**SAMODZIELNY PUBLICZNY
CENTRALNY SZPITAL KLINICZNY**
02 - 097 Warszawa ul. Banacha 1a

Dotyczy: postępowania o udzielenie zamówienia publicznego w trybie przetargu nieograniczonego na **dostawę drobnego sprzętu medycznego, specjalistycznego sprzętu kardiochirurgicznego i narzędzi chirurgicznych – 19 pakietów**
Postępowanie znak DZP.262.104.2018

Pytanie 16**Dotyczy pakietu nr 2:**

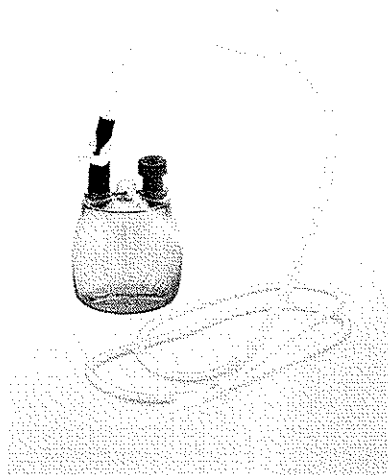
Czy Zamawiający dopuści cewniki Foley'a sterylizowane tlenkiem etylenu (EO)?

Zgodnie z SIWZ.

Dotyczy pakietu nr 4:

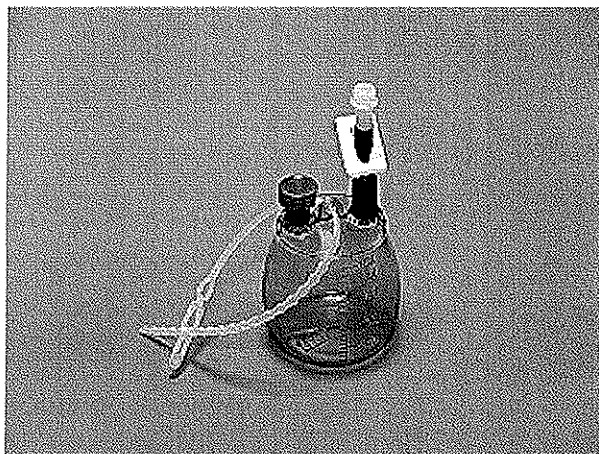
Wysokopróżniowy system do drenażu ran bez drenu łączącego (butelka o baryłkowatym kształcie, o poj. 200 ml); wskaźnik poziomu próżni; tłoczone skalowanie w kolorze pojemnika co 10 ml; taśma mocująca; zacisk przesuwny, końcówka lock i łącznik do drenów Ch 6-18; podwójne opakowanie, sterylne, jak na poniższym zdjęciu?

Zamawiający dopuszcza takie rozwiązanie.

Dotyczy pakietu nr 5:

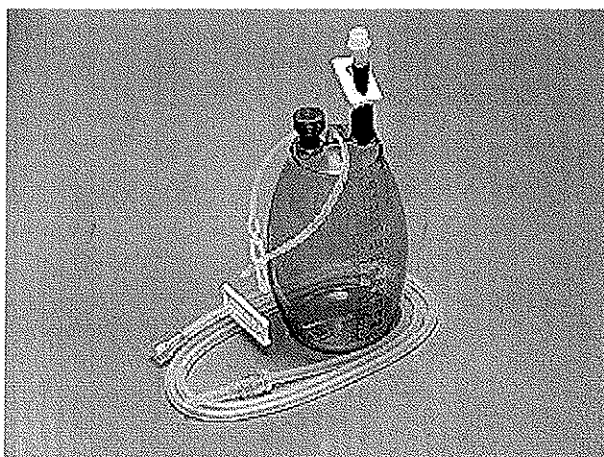
Czy Zamawiający dopuści wysokopróżniowy system do drenażu ran (butelka o baryłkowatym kształcie, o poj. 600 ml); wskaźnik poziomu próżni; tłoczone skalowanie w kolorze pojemnika co 10 ml; taśma mocująca; dren łączący długi 125 cm z zaciskiem przesuwnym, końcówka lock i łącznikiem do drenów CH 6-18; podwójne opakowanie, sterylne, jak na poniższym zdjęciu?

Zamawiający dopuszcza takie rozwiązanie.

Dotyczy pakietu nr 6:

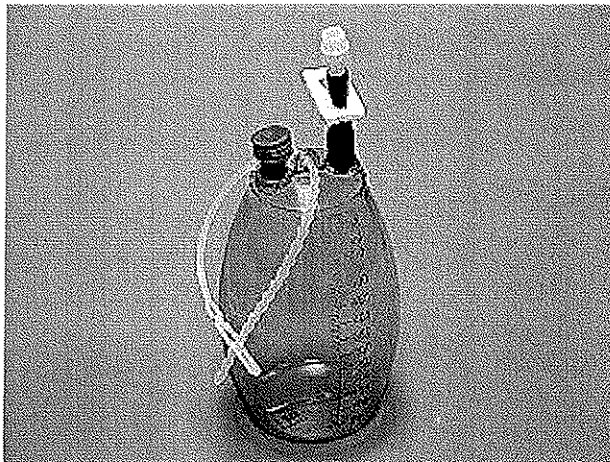
Wysokopróżniowy system do drenażu ran bez drenu łączącego (butelka o baryłkowatym kształcie, o poj. 600 ml); wskaźnik poziomu próżni; tłoczone skalowanie w kolorze pojemnika co 10 ml; taśma mocująca; zacisk przesuwny, końcówka lock i łącznik do drenów Ch 6-18; podwójne opakowanie, sterylne, jak na poniższym zdjęciu?

Zamawiający dopuszcza takie rozwiązanie.
